廃炉発官R5第151号
令和6年1月18日

福島第一原子力発電所 特定原子力施設に係る実施計画 変更認可申請書の
一部補正について

5・6号機の建屋滞留水処理において、フランジ型タンク（中継タンク）からの漏えいリスク対策を目的に、フランジ型タンク（中継タンク）の運用廃止を行う。本運用廃止に伴い、直接溶接タンクに移送ができるよう、移送配管ルート追設及び移送ポンプの改良を行う。本審査の進捗を踏まえ、以下の通り補正を行う。

2.33 5・6号機放射性液体廃棄物処理系

図 - 3 5・6号機 滞留水貯留設備 系統概要図

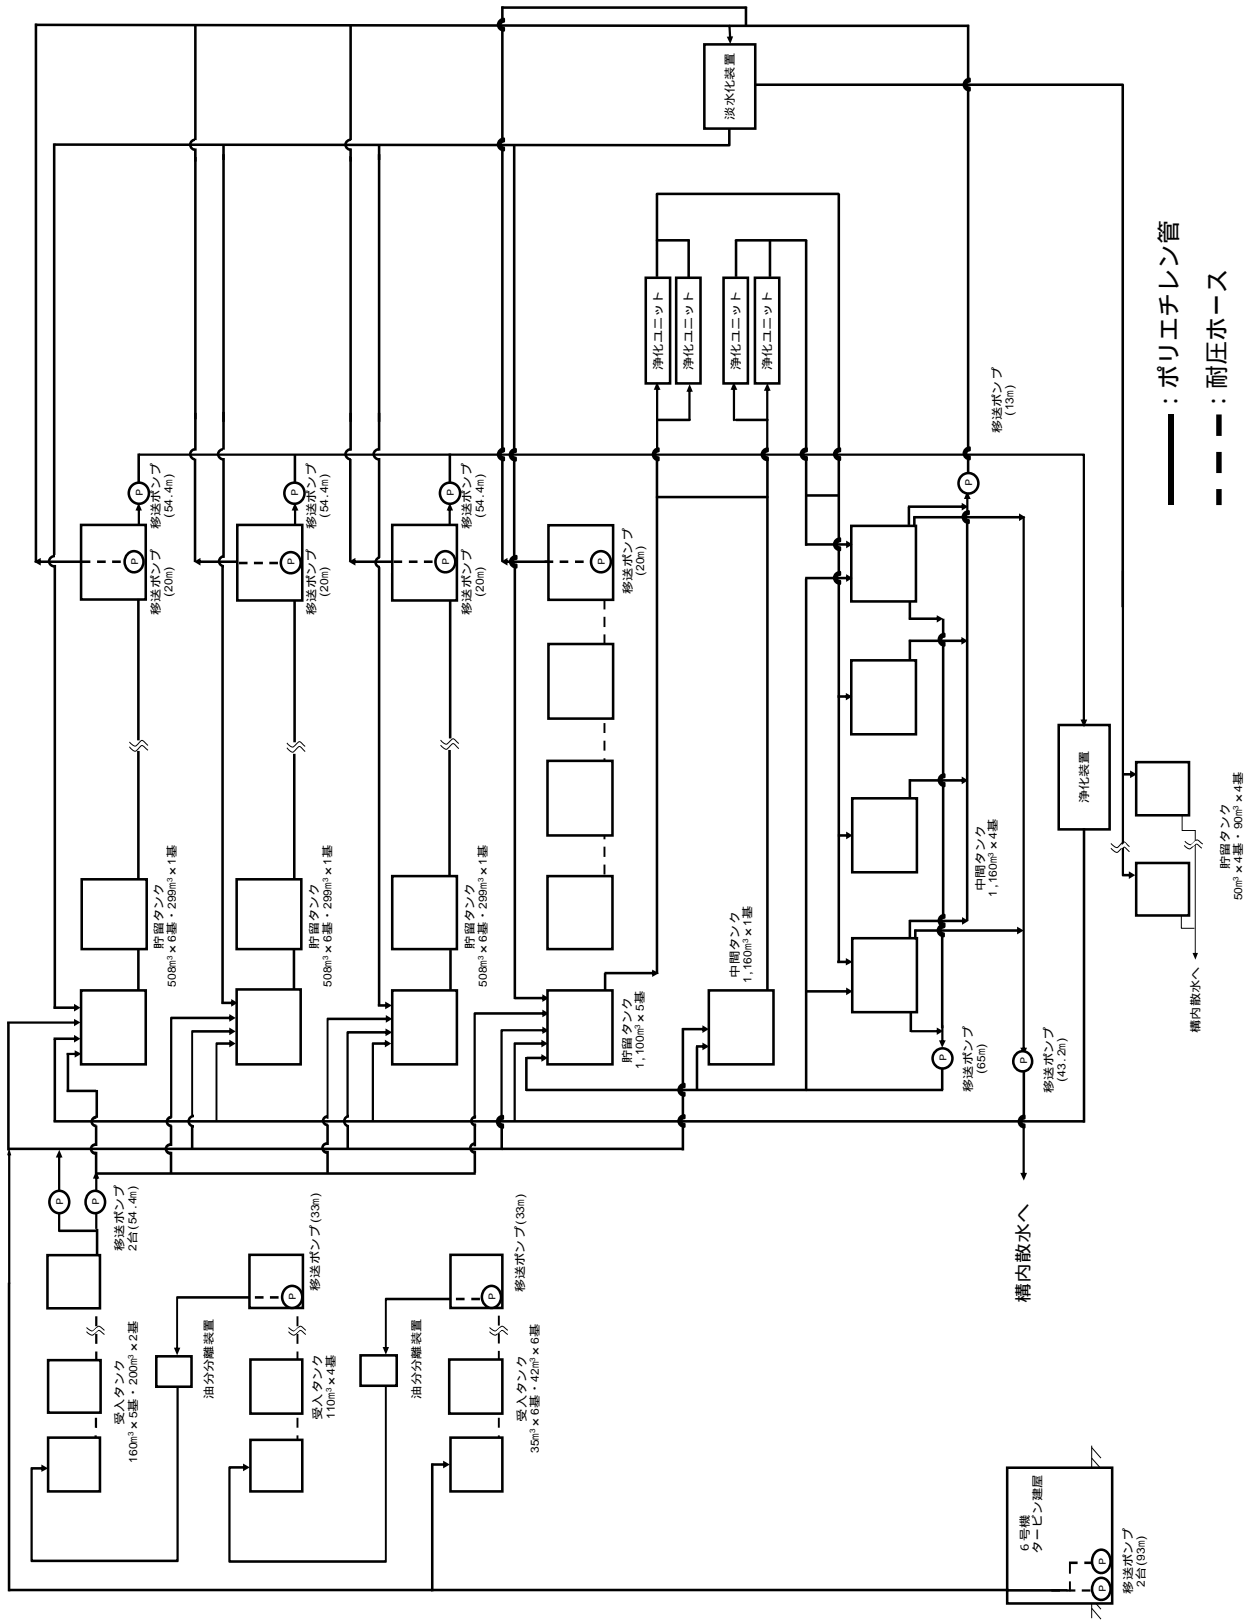
- ・ 5・6号機滞留水移送設備の移送ポンプ及び移送配管改良に伴う、図面の変更

図 - 4 5・6号機 滯留水貯留設備 全体概要図

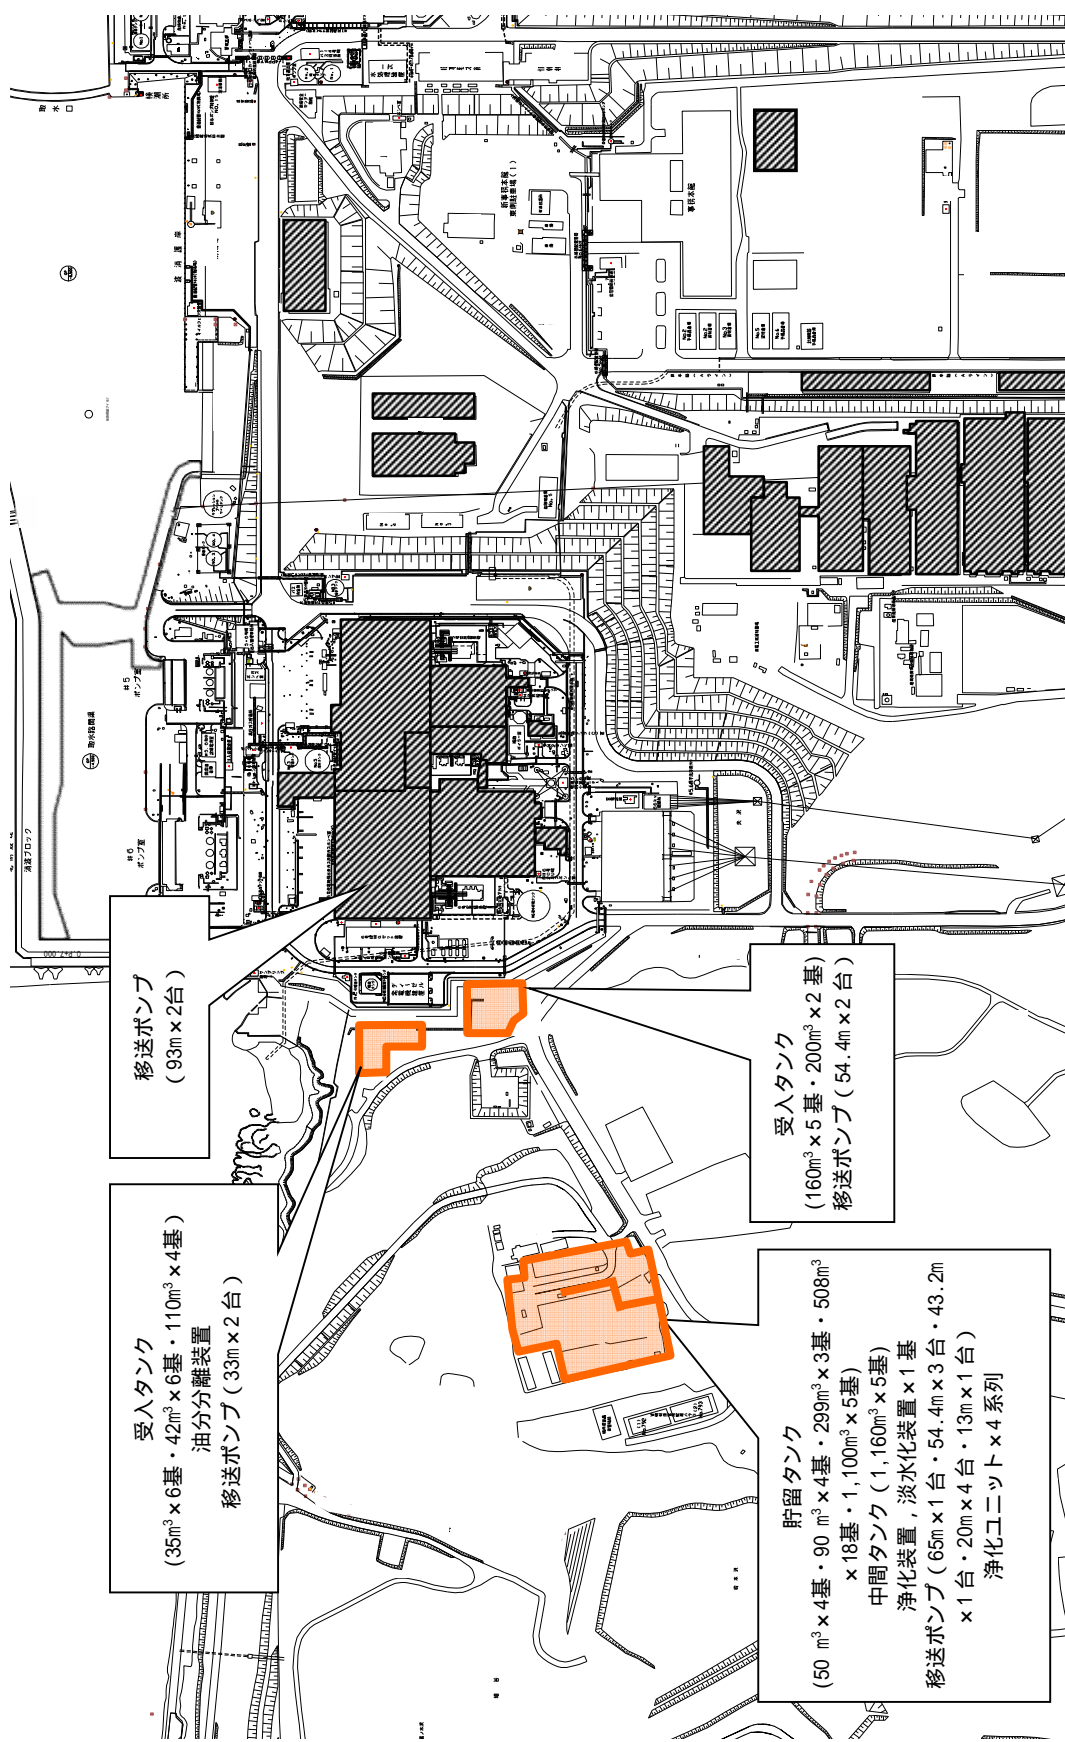
貯留タンク
(50 m³ × 4基・90 m³ × 4基・299m³ × 3基・508m³ × 18基・1,100m³ × 5基)
中間タンク (1,160m³ × 5基)
浄化装置, 淡水化装置 × 1基
移送ポンプ (65m² × 1台・54.4m² × 3台・43.2m² × 1台・20m² × 4台・13m² × 1台)
浄化ユニット × 4系列
